Umhverfis- og skipulagsþjónusta Hafnarfjarðarbæjar

Undirrituð, gerum eftirfarandi athugasemdir við breytingar á deiliskipulagi lóðanna við Lækjargötu 2 og Suðurgötu, í samræmi við 1. Mgr 43. gr. skipulagslaga nr. 123/2010, sem samþykkt var á fundi Skipulags- og byggingarráðs Hafnarfjarðar þann 09.02.2018.

Athugasemdir við breytingar á deiliskipulagi:

Útlit Brekkugötu: Gamla Dvergshús í samanburði við deiliskipulagstillögu

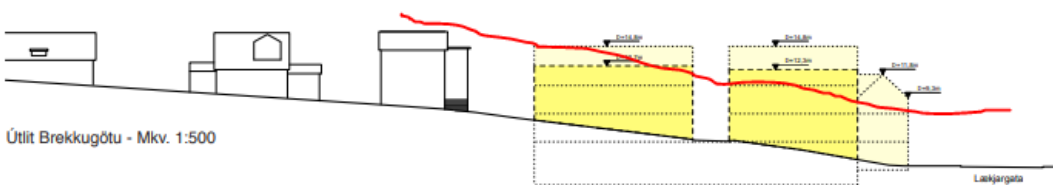
Gerð er athugasemd á lokun útsýnis með byggingu 2e sem sett er niður á auðan reit og mun blokka útsýni til vesturs fyrir íbúa Brekkugötu og Lækjargötu og jafnframt eyðileggja útsýn vegfarenda um Suðurgötu, Lækjargötu, Strandgötu og Fjarðargötu, uppá Hamarinn og eina helstu heillegu götumynd húsa á Íslandi sem eru yfir 100 ára gömul.
